ÚZEMNÍ PLÁN MĚSTA BRNA

Textová část odůvodnění **Příloha č. 4**
kapitola 18

ROZHODNUTÍ O NÁMITKÁCH (VČETNĚ ODŮVODNĚNÍ)

b) Veřejná projednání Návrhu ÚPmB z roku 2020 (červen)

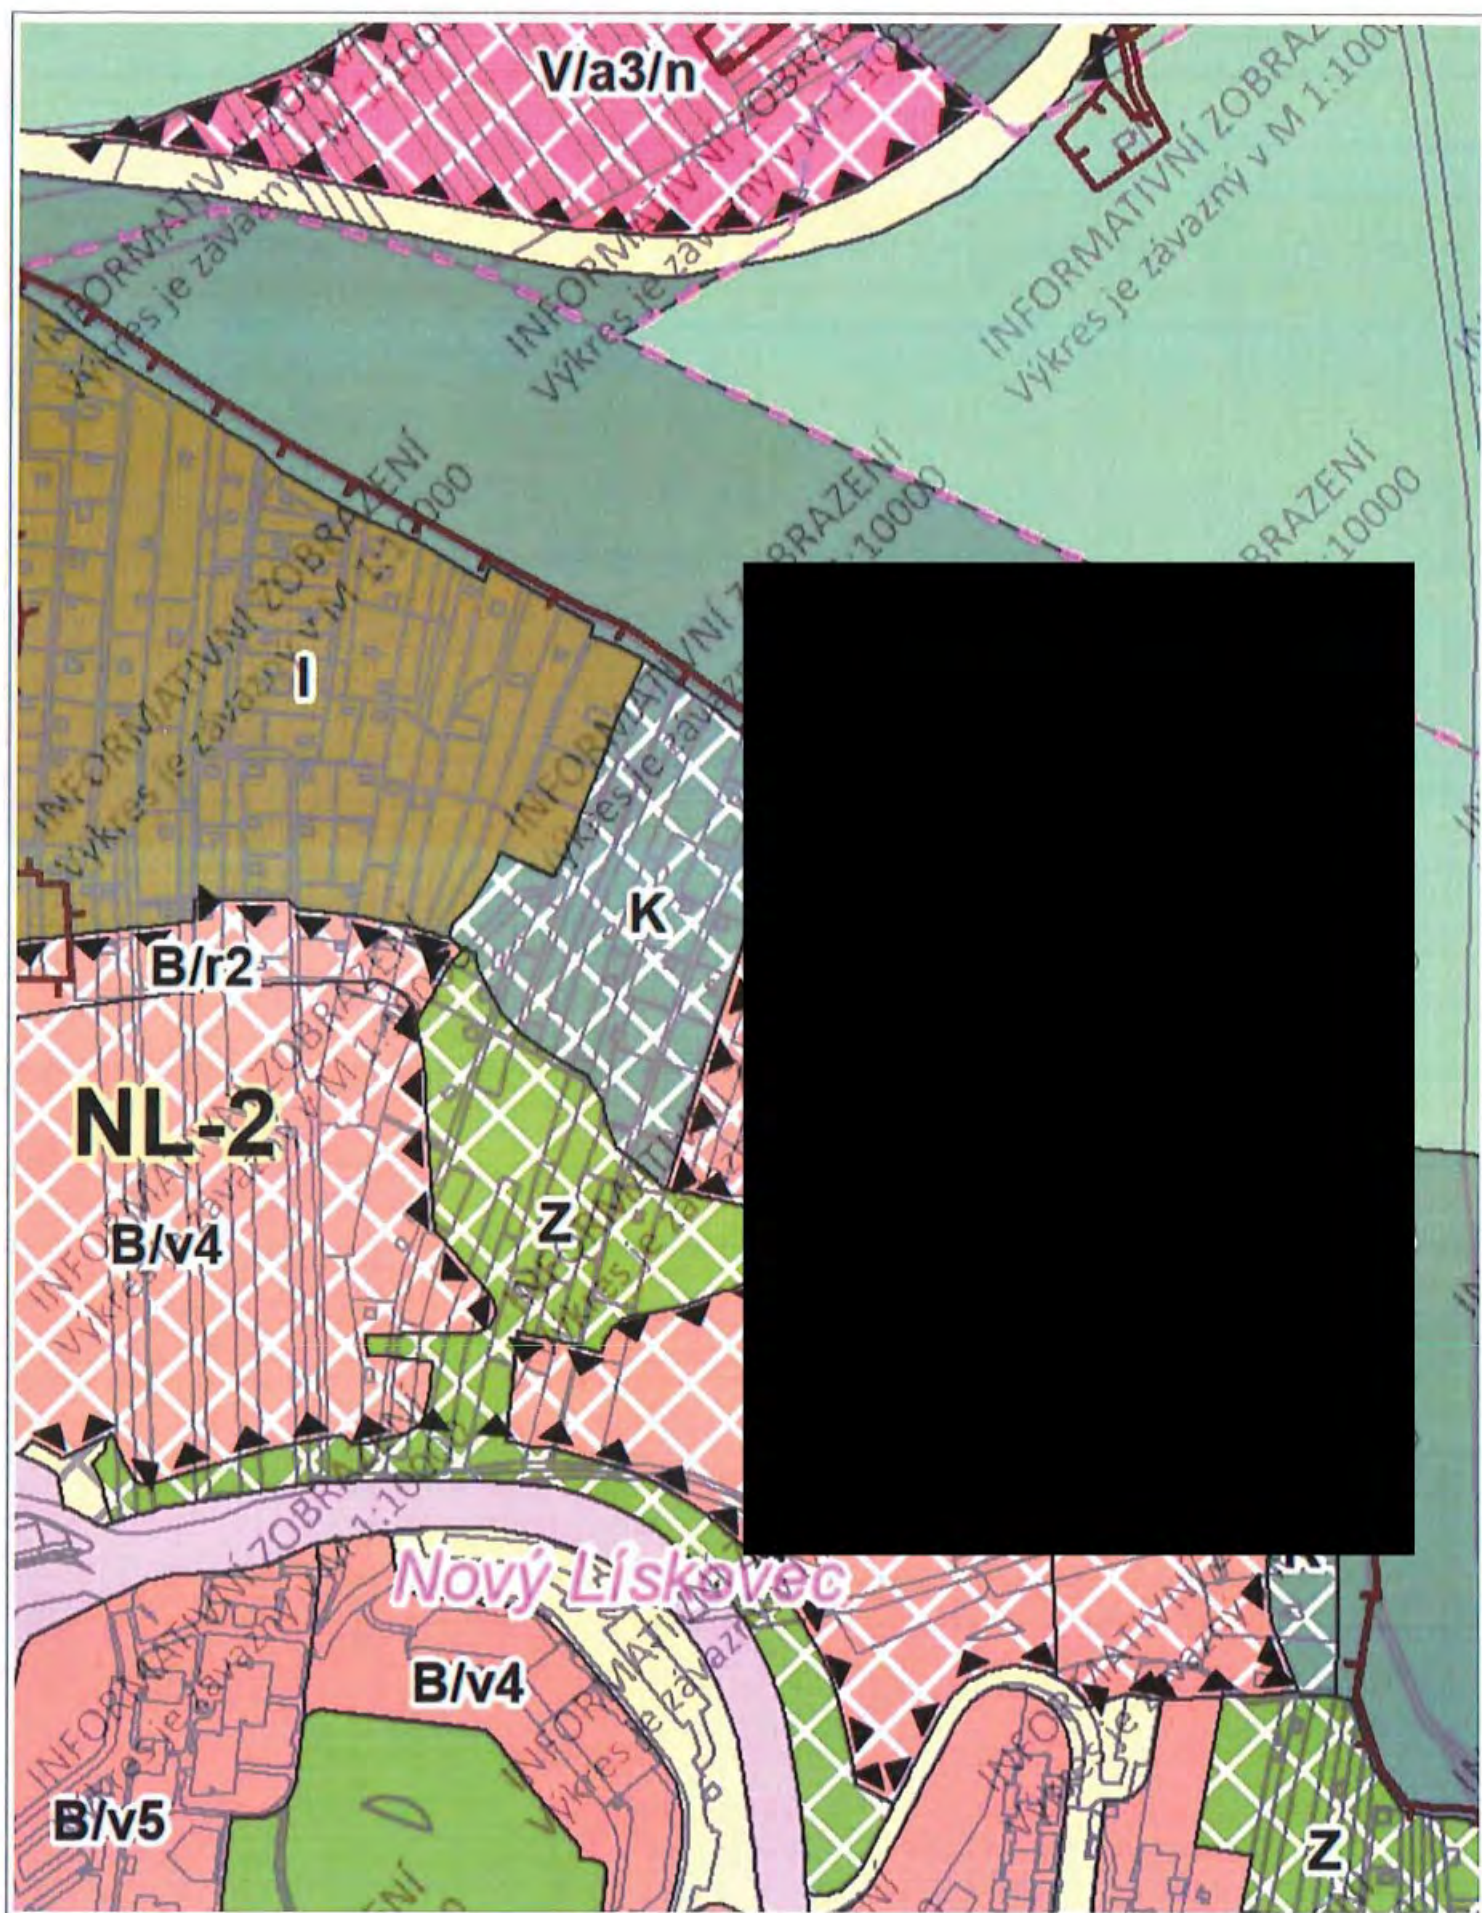
Na mém pozemku v jeho horní části již řadu let stojí dvě stavby, které mají evidenční čísla a jsou celoročně využívány. V plánovaném novém územním plánu je tato horní část pozemku označena písmenem „K“, což dle informací znamená krajinná zeleň. Zbývající část pozemku je označena jako „B/r2“ plocha bydlení. Jelikož tedy v horní části tohoto pozemku jsou námi obývané stavby, žádám Vás, aby i tato část parcely byla označena v novém územním plánu jako „B/r2“ plocha bydlení. Dle výkresu 2.1 Hlavní výkres 1:10 000 je takto ve stejné lokalitě již zaneseno s označením „B/r2“ plocha bydlení parcela č. [redacted] které jsou dle katastru nemovitostí stejné jako má parcela-zahrada. Rovněž i budovy na nich stojící jsou označeny jako zastavěná plocha a nádvoří a stavba pro rodinnou rekreaci s číslem evidenčním jako má stavba. Zároveň je ve stejné lokalitě již vystavěno několik zkolaudovaných rodinných domů. Žádám Vás tímto o změnu v nově plánovaném územním plánu a zanesení mého pozemku, jako B/r2 plocha bydlení. Děkuji Vám mnohokrát za Váš čas.

Námítka číslo 1 (zákres)

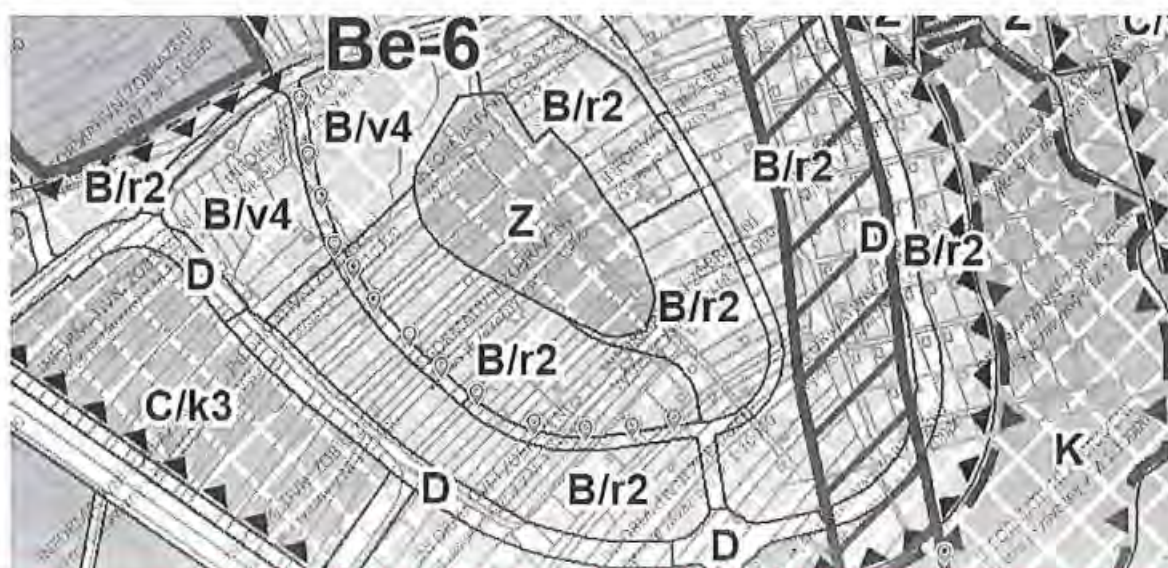
Žádám o písemné vyjádření a zrušení hlavní pěší trasy na p.č. [redacted] část Brno-Bohunice.

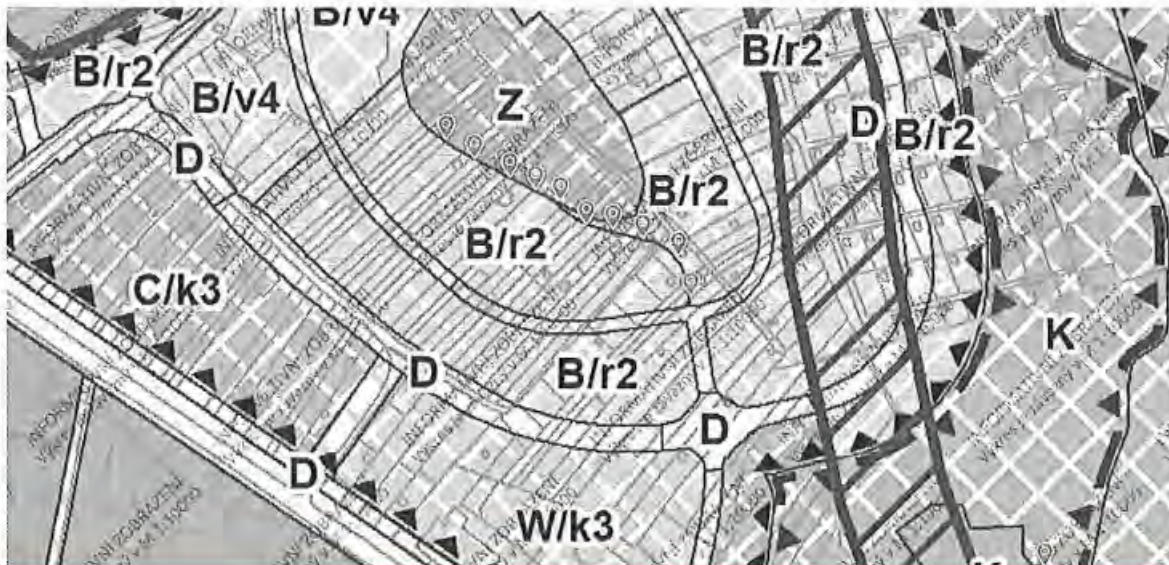
Na základě konceptu nového územního plánu : dávám námítku a nesouhlas s vedením předpokládaného návrhu komunikace – v horní části a to napříč soukromými parcelami počínaje [redacted] v bodu B.5 Dopravní infrastruktura - situace:

- Umístění navrhované komunikace nezohledňuje již probíhající zástavbu na daném území

Námítka číslo 5 (zářes)

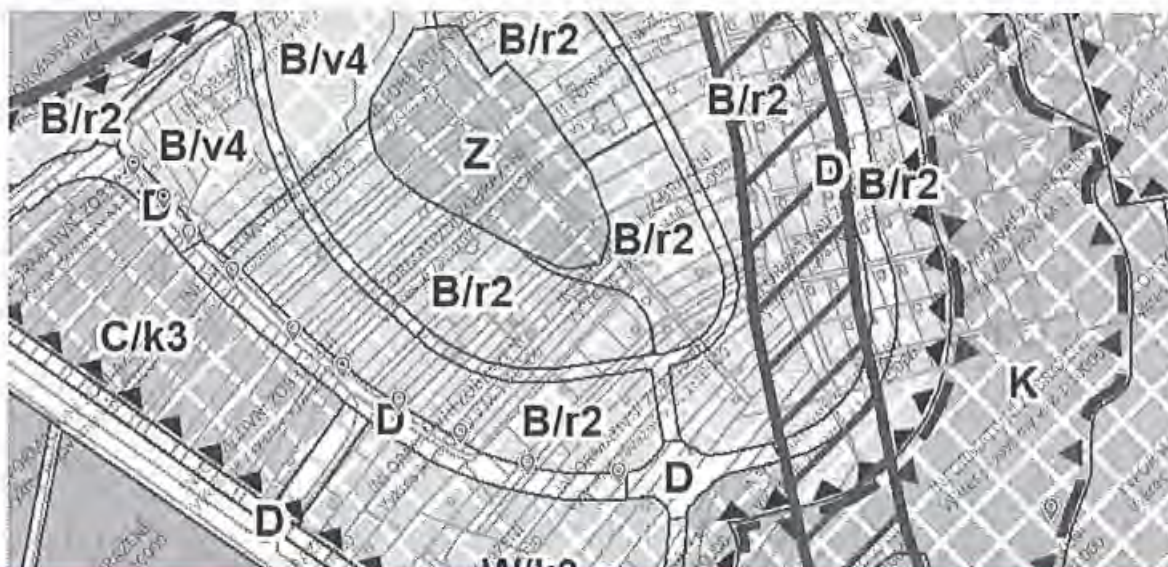
Námítka	číslo:	5
Na základě konceptu nového územního plánu : dáváme námítku a nesouhlas s klasifikací ulice Kejbalý jako „komunikace obslužně-páteřní“ a dáváme požadavku na její klasifikaci „cesta v kategorii „obytná zóna“ a to v bodu B.5 Dopravní infrastruktura - situace: - Navrhovaná klasifikace ulice jako obslužně-páteřní nezohledňuje plánovaně využití lokality jakožto ředké zástavby rodinných domů a oblastí s výskytem dětí a tedy potřeby vytvoření „obytné zóny“. - Studie nezohledňuje a ani nezobrazuje již vydaná územní rozhodnutí o umístění staveb v daném území a teda ani nezobrazuje aktuální stav – ředká zástavba a potřeby klasifikace ulice Kejbalý jako „obytné zóny“ - Navrhovaná klasifikace nerespektuje již existující cestu ulice Kamenice, která slouží a má sloužit jako ulice obslužně-páteřní. S následním napojením na ulici Kejbalý jako „obytné zóny“. - Navrhovaná komunikace Kejbalý jde aj napříč sokromnými parcelmi a nerespektuje stávající majetkové poměry v oblasti - Klasifikace „obslužně páteřní“ je v rozporu s plánem využití lokality jako obytné zóny so zástavbou rodinných domků. Taktéž je plánovaná klasifikace v rozporu na zájmy obyvatel, chodců a cyklistů, jelikož zamezuje využití prostoru jako prostrou na sociální interakci a pobyt lidí. A už vůbec tak nevytváří prostor na bezpečné hry a pohyb dětí z obytné části po této ulici. - Klasifikaci ulice Kejbalý jinak než na „obytnou zónu“ je přímo vytvořen prostor na interakci díte a dopravní prostředek. Studie tak nezohledňuje práva dětí na bezpečný prostor na pohyb a hru v oblsti zástavby rodinných domů, kde děti tento prostor automaticky vyhodnocují jako bezpečný a vhodný pro pohyb a hru. - Majitelé dotknutých parcel nebyli právně informováni o navrhovaných změnách a požádáni o vyjádření a souhlas.

Žádám o písemné vyjádření a zrušení klasifikace ulice Kejbalý jako „komunikace obslužně-páteřní“. A zároveň žádám o klasifikace ulice Kejbalý jako „obytné zóny“ a to v části Územní studie Červený kopec v bodu B.5 Dopravní infrastruktura.

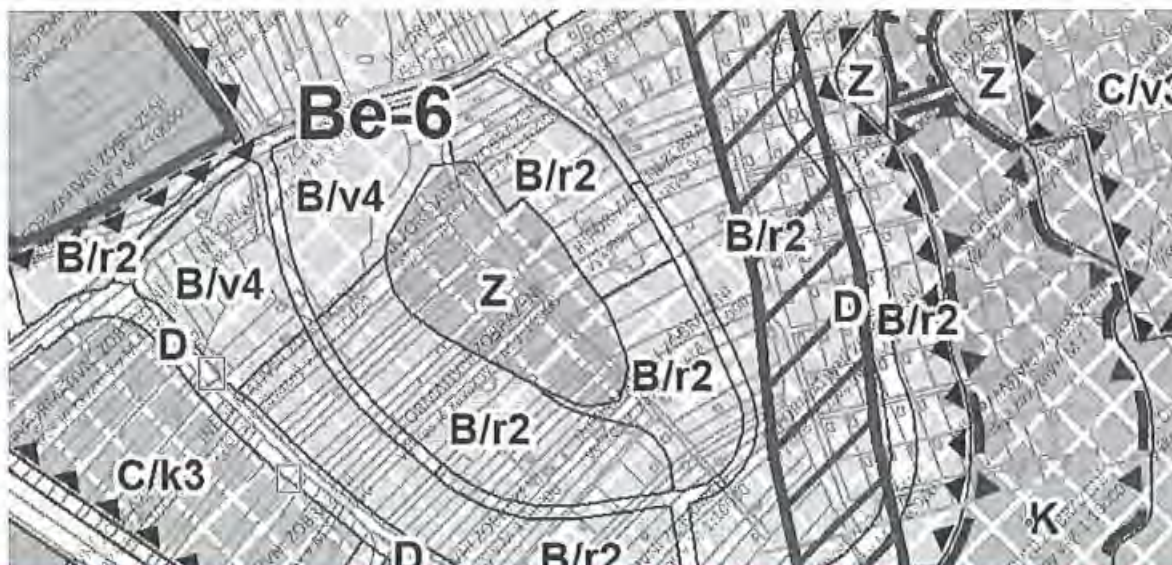
Námítka	číslo:	6
Na základě konceptu nového územního plánu : dáváme námítku a nesouhlas s navrhovaným umístěním zastávek podle studie Červený kopec a to na ulici Kejbalý a dáváme požadavku na využití jejího stávajícího umístění na ulici Kamenice v bodu B.5 Dopravní infrastruktura - situace: - Navrhované umístění zastávek nezohledňuje plánované využití lokality jakožto ředké zástavby rodinných domů a oblastí s výskytem dětí a tedy potřeby vytvoření „obytné zóny“. - Studie nezohledňuje a ani nezobrazuje již vydaná územní rozhodnutí o umístění staveb v daném území a teda ani nezobrazuje aktuální stav – ředká zástavba. - Navrhovaná klasifikace nerespektuje historicky zaužívané využití zastávky na ulici Kamenice. Zastávka na ulici Kamenice slouží a má sloužit jako napojení oblasti na veřejní dopravu, při respektování ulice Kejbalý jako „obytné zóny“ s ředkou zástavbou a výskytem dětí. Jižní trasa (od pohledu z vrcholu červeného kopce) zamyšlené páteřní komunikace, by od původního kruhového objezdu mohla vést přímo na jih směrem ke křižovatce před obchodním domem Kaufland (napojení do parcely 1260/153, a po ní vedený trolejbusový spoj by tak využil stávající zastávku na ulici Kamenice před obchodním domem Kaufland (a to jako jedinou a dostačující zastávku pro obslužení oblasti pomocí MHD). Díky tomu by nebylo nutné stavět plochou náročnější kruhový objezd a postačilo by prostě silniční křižení s napojením vedlejších cest, které by zůstaly v režimu obytná zóna se sníženou rychlostí do 30km/h. Další výhodou tohoto řešení je minimalizace záboru sokromých parcel, a využili by se maximálně parcely patřící městu. Snížilo by se tak riziko blokování realizace páteřní komunikace jako kritického prvku infrastruktury k dalšímu rozvoji lokality. - Navrhované umístění zastávek na ulici Kejbalý je umístěno na sokromých parcelách a nerespektuje stávající majetkové poměry v oblasti - Plánované umístění zastávek je v rozporu s plánem využití lokality jako obytné zóny so zástavbou rodinných domků a výskytem dětí. Taktéž je plánované umístění v rozporu se zájmy obyvatel, chodců a cyklistů, jelikož zamezuje využití prostoru jako bezpečného prostoru na sociální interakci a pobyt lidí. - Plánované umístění zastávek a nevyužití stávající zastávky na ulici Kamenice nerespektuje ekonomické využití veřejných financí. Peníze na vybudování nových zastávek v oblasti ředké zástavby je vysoce nehospodární. V případě dostatečných financí by tyto měli být využité na podporu cesty

respektující obytnou zónu.

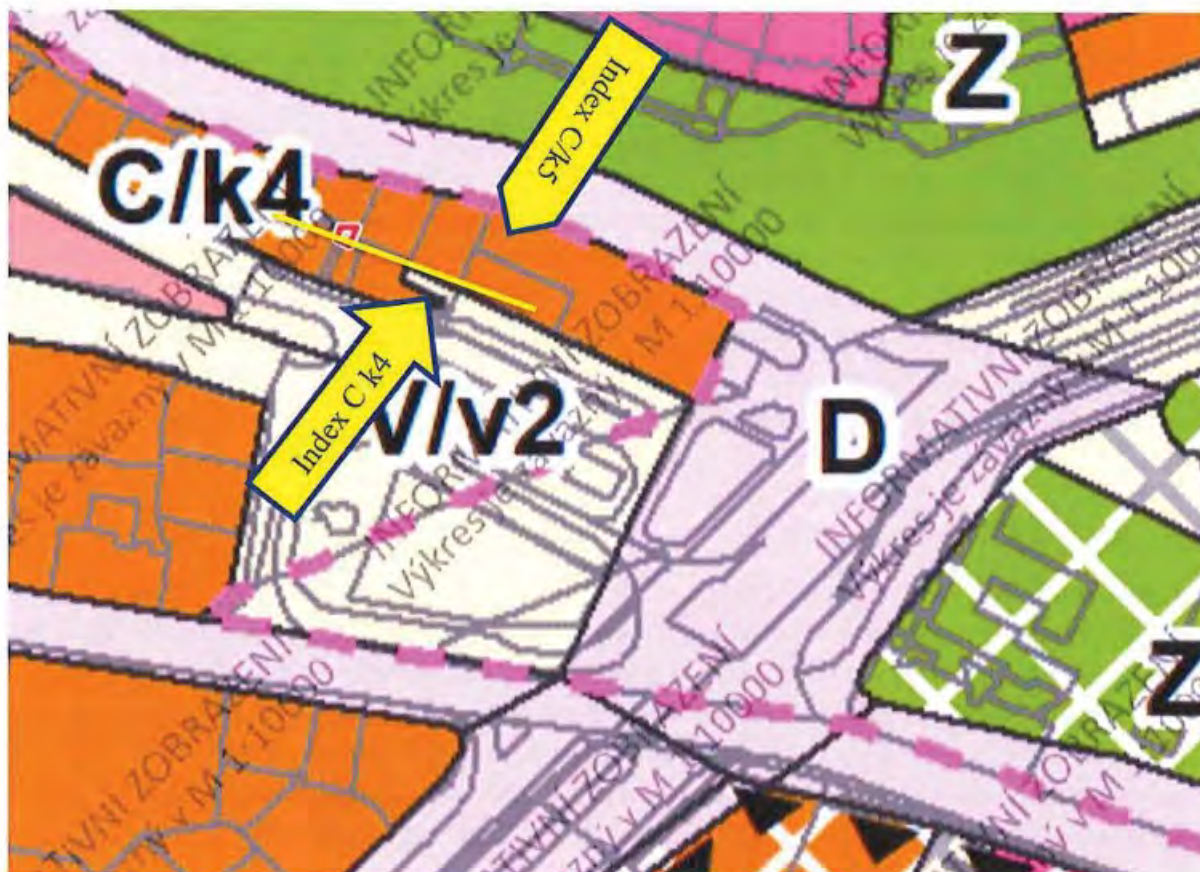
- 1) Žádám o zařazení pozemků p.č. [redacted] do ploch smíšených obytných s indexem C/k4. K vyjmutí pozemku p.č. [redacted] z ploch veřejného prostranství a jeho zařazení do stabilizované plochy smíšené již došlo úpravou směrné části S 3/15 ze dne 9.6.2015, která byla zapracována do ÚPmB. O zařazení pozemků [redacted] do ploch, umožňujících výstavbu polyfunkčního objektu jsem žádal námitkou k zadání změn Regulačního plánu městské památkové rezervace Brno (RP MPR) ze dne 26.9.2017, kdy zpracování změn RP MPR stále probíhá. Tuto námitku přikládám přílohou.

- 2) Žádám o změnu výškové úrovně směrem od ulice Husové na hodnotu „5“ – úroveň zástavby 12-28 m dle přílohy. Směrem k ulici Kopečné je index „4“ dostačující.
V současné době probíhá změna RP MPR a změna ÚPmB vyplývající, která prověřuje změnu regulativů ve vazbě na záměr přestavby území a výstavby polyfunkčního objektu, k němuž mám studii předjednanou s městskou částí Brno – střed a hlavními dotčenými orgány. V území již byly provedeny 2 úpravy směrných prvků RP MPR a ÚPmB (S 3/15 a S 14/13 – obě příkládám přílohou), které se však promítly i do potřeby úpravy závazných prvků ÚPD. Přílohou příkládám kromě vizualizace a pohledu na uvažovaný objekt z ulice Kopečné rovněž řez objektem, který dokladuje, že záměr v souladu s požadavkem RP MPR respektuje římsy a hřebeny sousedních objektů, ale přitom při ulici Husova nevyhovuje stávající výškové úrovni. Z řezu i pohledu je patrné, že výška navrhovaného objektu při ulici Husova koresponduje s výškou hřebene stávajícího bytového domu Kopečná 6. Na vyžádání jsem připraven poskytnout kompletní objemovou studii navrhovaného objektu.

Případně lze zařadit všechny disponibilní pozemky v mém vlastnictví, coby koncovou sekci zástavby, do ploch obytných smíšených s indexem C/k5.

S 14/13

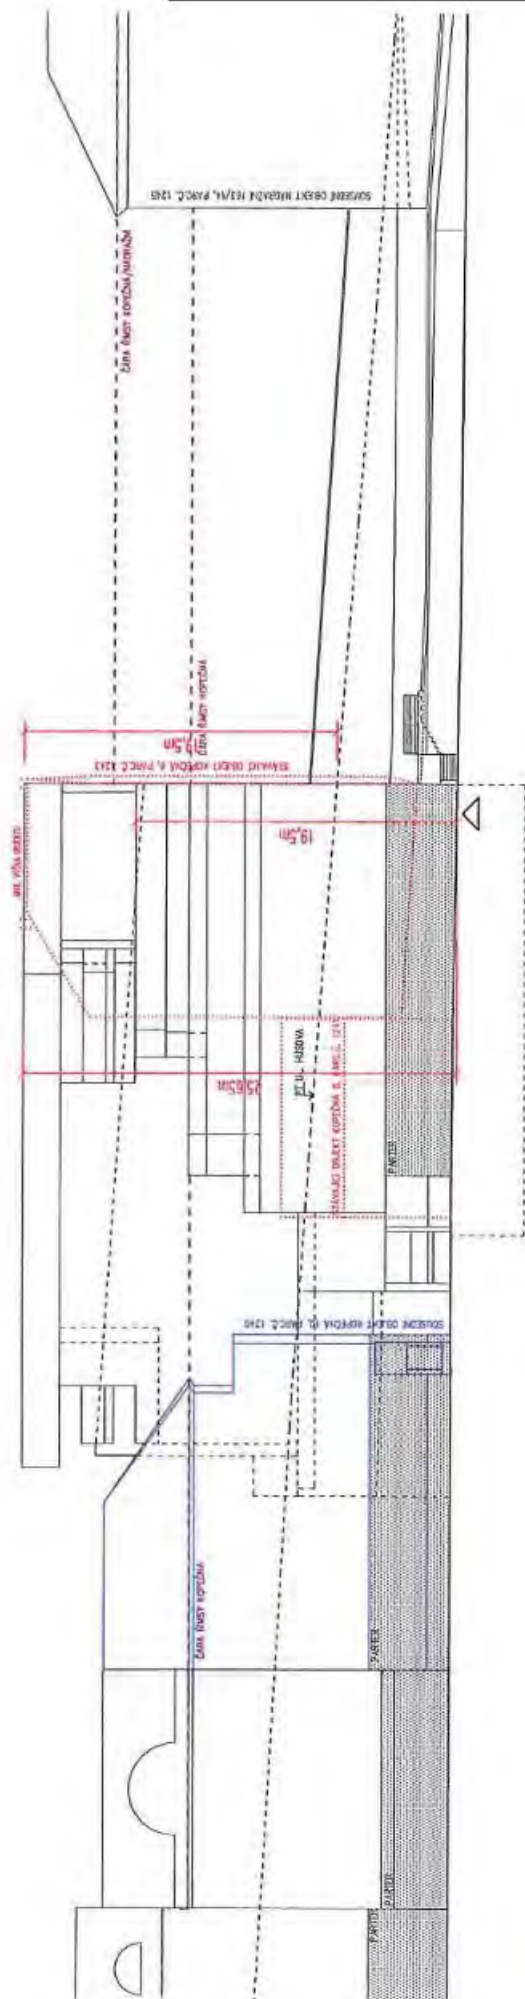
Navýšení IPP plochy SJ-stab. z hodnoty 1,0 na hodnotu 5,0
